R7～8 旧岡谷市役所庁舎保全基本方針検討委員会

●現況確認を踏まえた意見・提案(R7.9.29実施)

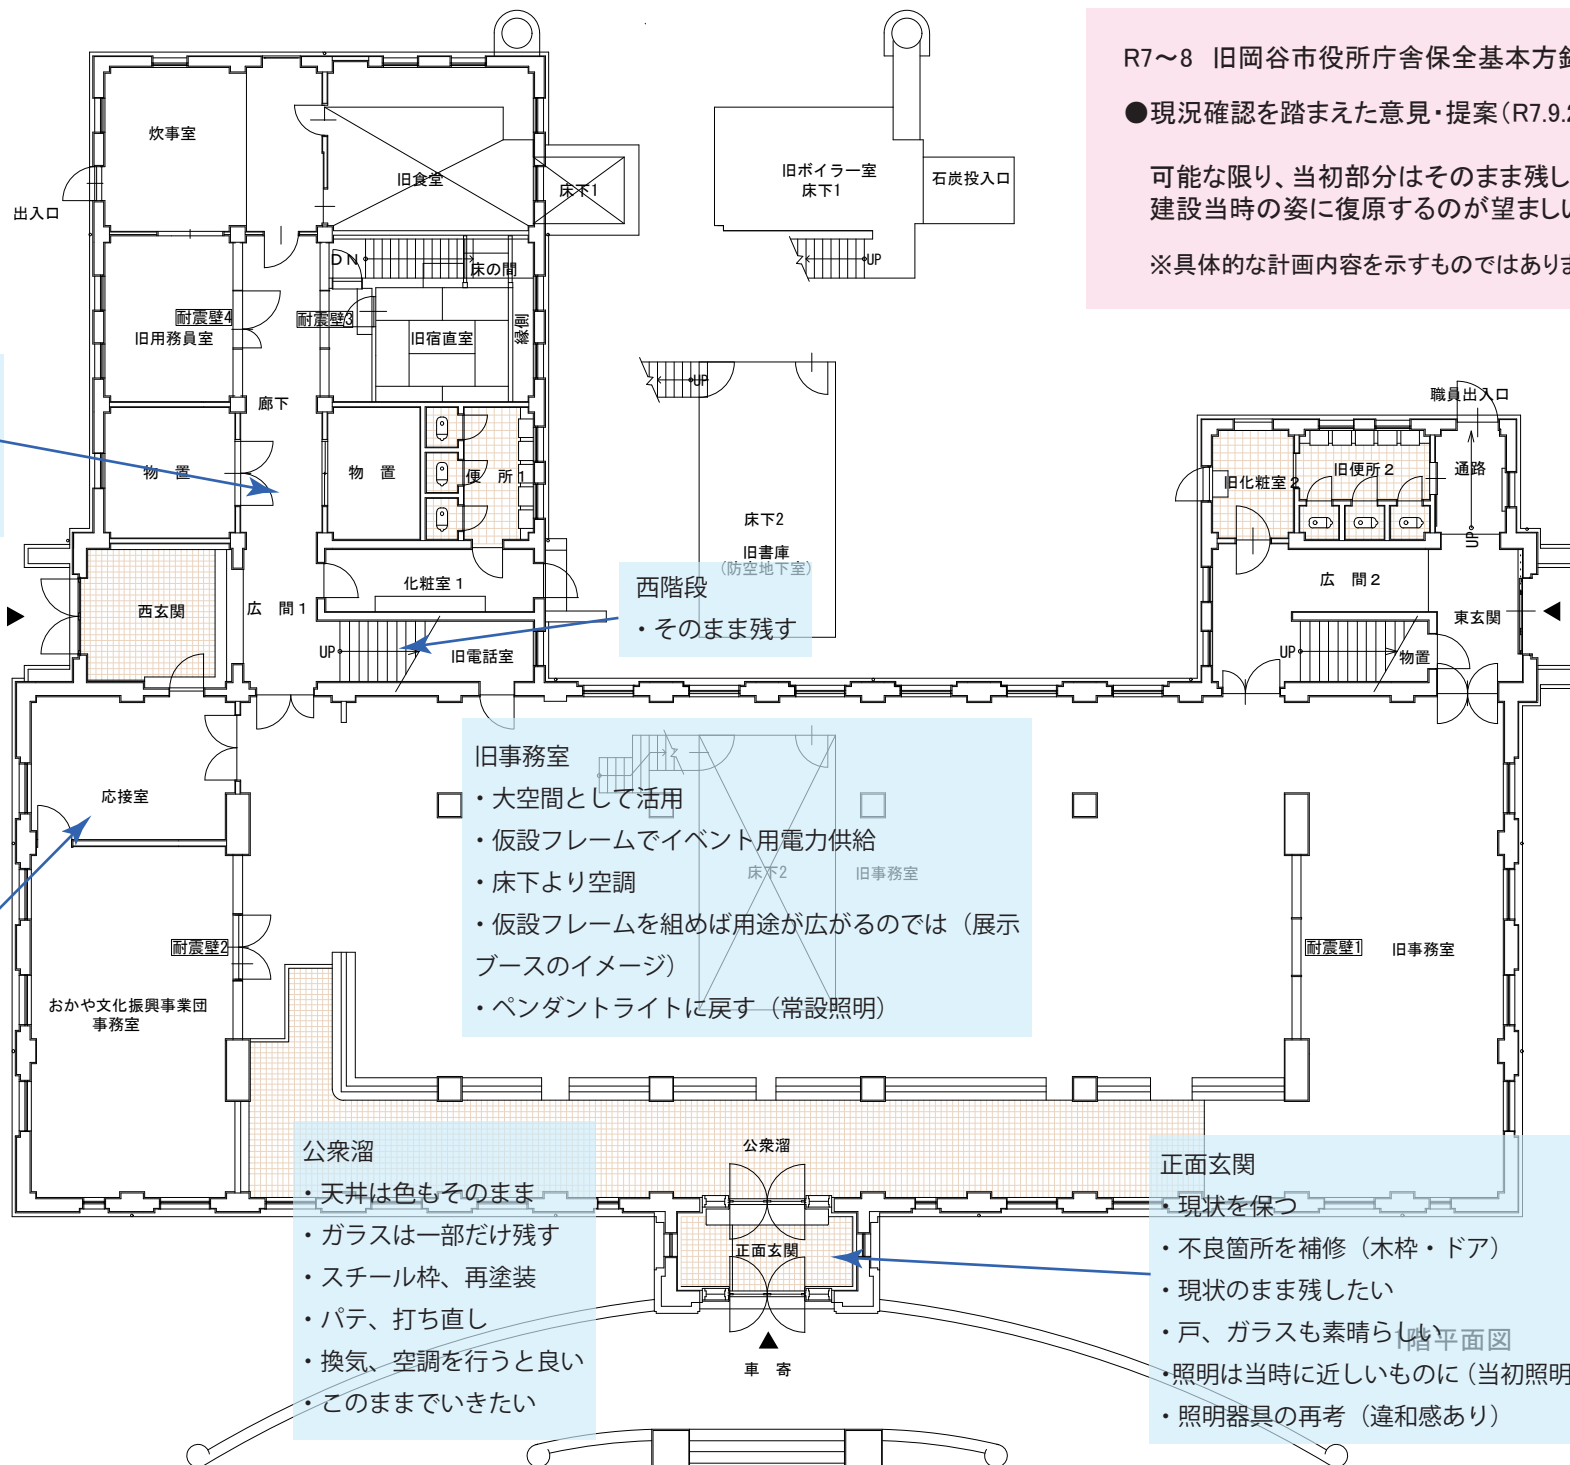
炊事室
・有効に利用したい

旧用務員室
・このまま残したい

広間1・廊下
・漆喰面は補修
・天井を修理する
・ロンリウムを木の床に戻す

西玄関
・現状保存
・そのまま残したい

応接
・補修のうえ用途を考える
・そのまま残したい
・床が緩い→元に戻す？

可能な限り、当初部分はそのまま残し、改変部分も建設当時の姿に復原するのが望ましい。
